Dopravní podnik Ostrava a.s.

„Výměna betonových žlabů a úprava myčky automobilů Martinov II“
Ev. č. zak. NR-10-20-PŘ-Če

VYSVĚTLENÍ ZADÁVACÍ DOKUMENTACE č. 3

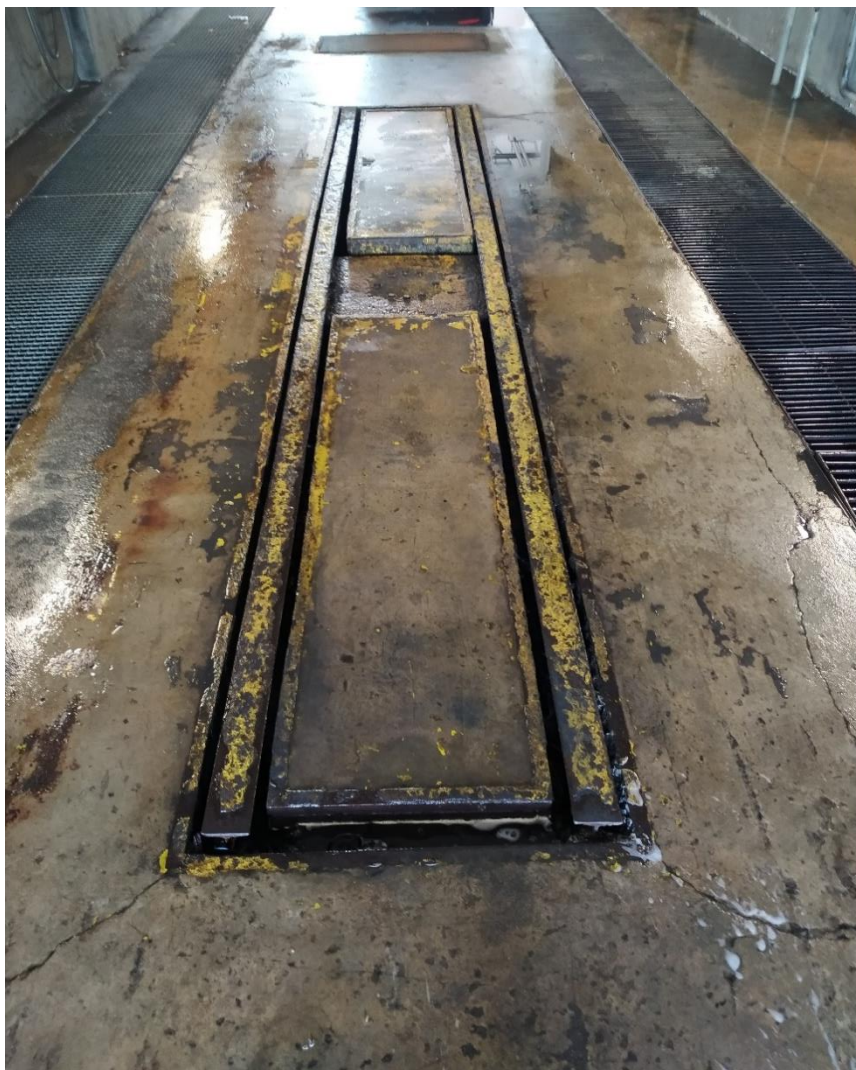
1. Jaké jsou rozměry zvedacího zařízení, popřípadě žádáme alespoň o foto zvedáku.

23	K	R4	Demontáž zvedacího zařízení	ks	1,000
----	---	----	-----------------------------	----	-------

Zadavatel níže přikládá foto zvedáku k položce č. 23 - Demontáž zvedacího zařízení – Přílohy č. 4 Zadávací dokumentace – Soupis prací II:

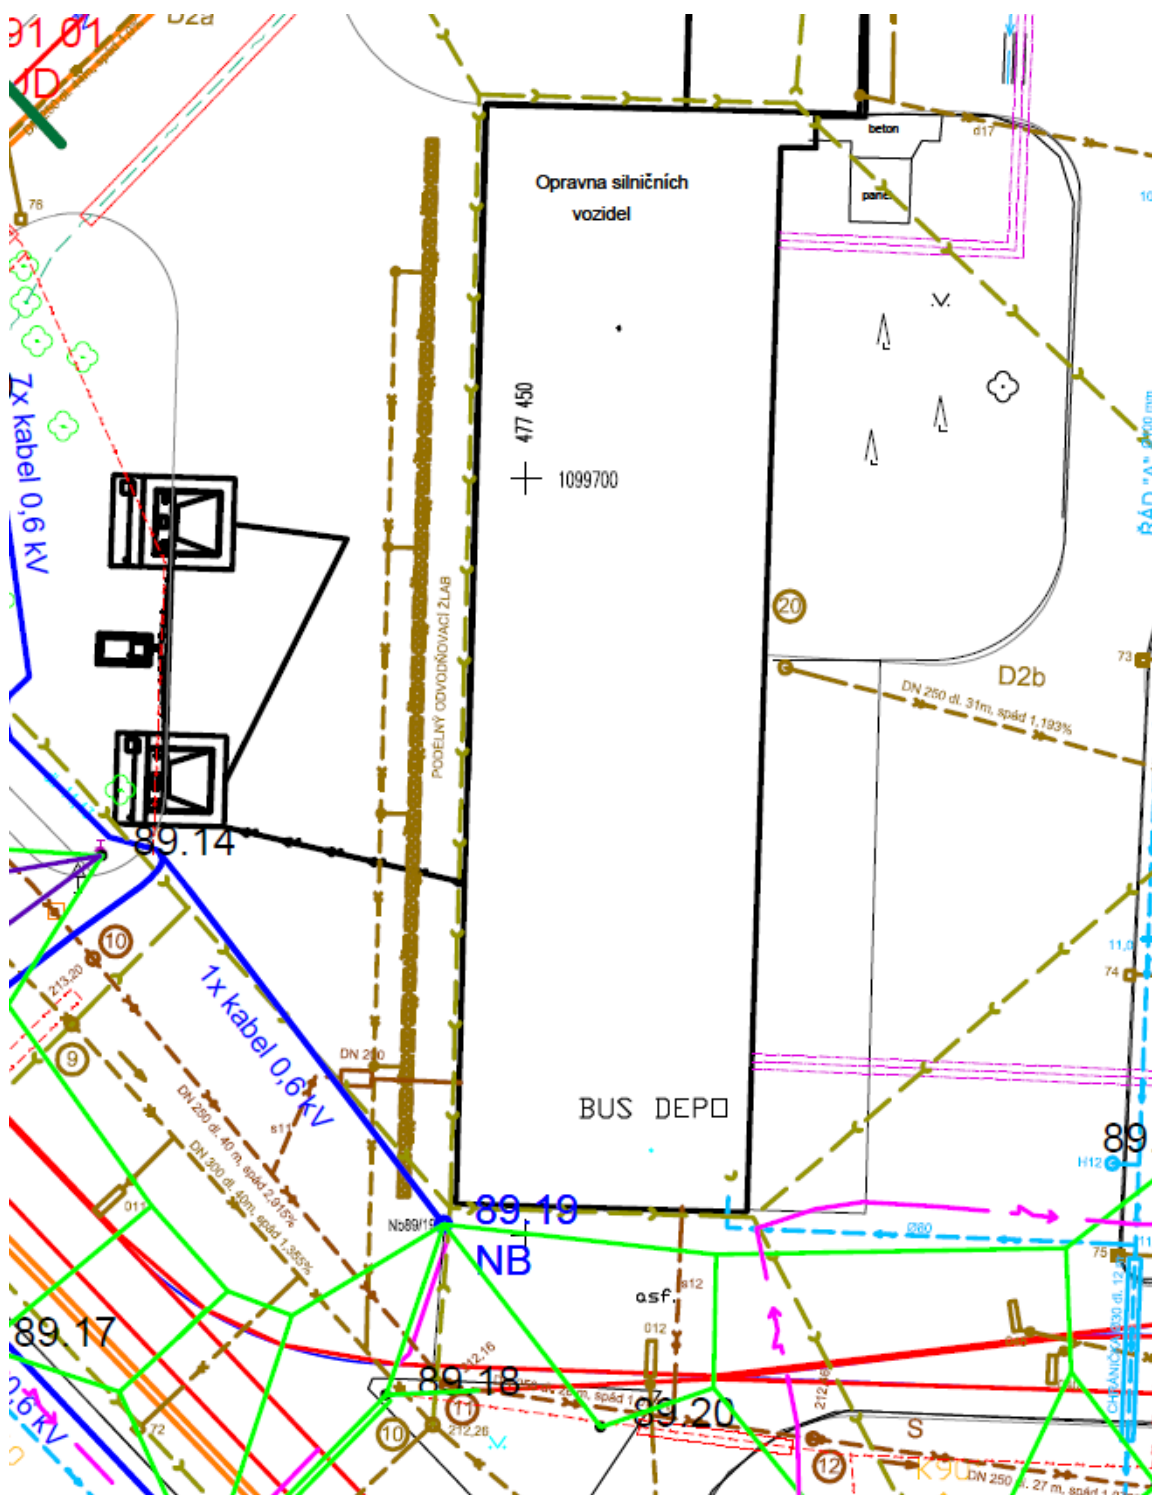
2. Žádáme o doložení schématu kanalizace.

24	K	R5	Dodávka a montáž kanalizace pro napojení svodů do žlabu	kpl	4,000
----	---	----	---	-----	-------

3. Žádáme do doložení schématu trasy kanalizace.

33	K	R čištění	Čištění kanalizace - 2x	m	180,000
----	---	-----------	-------------------------	---	---------

Zadavatel níže přikládá k položce č. 24 - *Dodávka a montáž kanalizace pro napojení svodů do žlabu* a k položce č. 33 - *Čištění kanalizace - 2x* – Přílohy č. 4 Zadávací dokumentace – Soupis prací II, schéma trasy kanalizace a upřesňuje, že kanalizace vede souběžně s měněným odtokovým žlabem ve vzdálenosti cca 0,7 m.

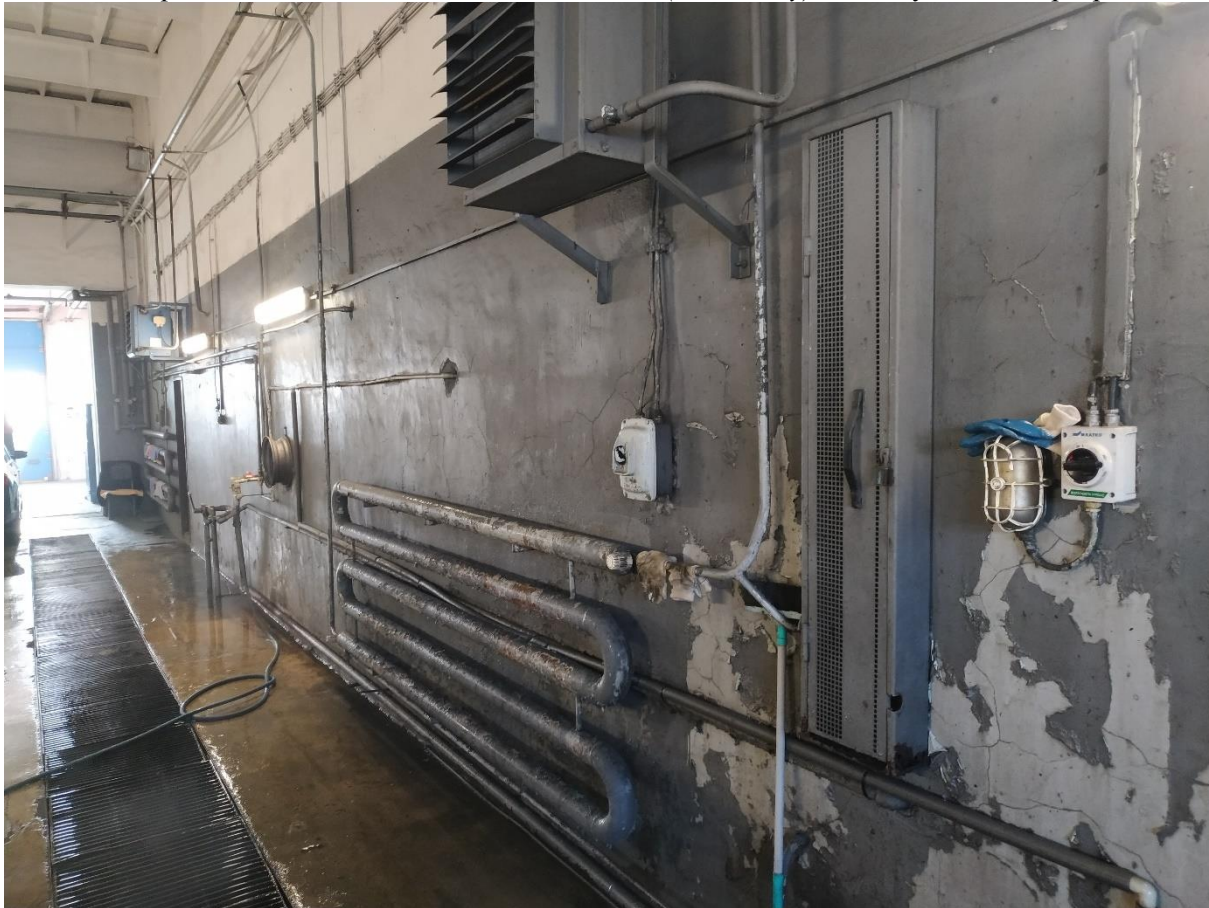
4. Žádáme o doplnění množství, délek a rozměrů k níže uvedeným položkám.

35	K	R6	Demontáž a zpětná montáž elektrorozvodů vč. svítidel (na obklady)	kpl	1,000
36	K	R7	Demontáž a zpětná montáž rozvodů vody (na obklady)	kpl	1,000
37	K	R8	Demontáž a zpětná montáž topení (na obklady)	kpl	1,000
38	K	R9	Demontáž a zpětná montáž rozvodu stlačeného vzduchu (na obklady)		1,000

Zadavatel uvádí, že projektová dokumentace rozvodů není k dispozici, z tohoto důvodu zadavatel níže přikládá foto k položkám č. 35 - Demontáž a zpětná montáž elektrorozvodů vč. svítidel (na obklady), č. 36 - Demontáž a zpětná montáž rozvodů vody (na obklady), č. 37 - Demontáž a zpětná montáž topení (na obklady) a č. 38 - Demontáž a zpětná montáž rozvodu stlačeného vzduchu (na obklady) - Přílohy č. 4 – Soupis prací II:
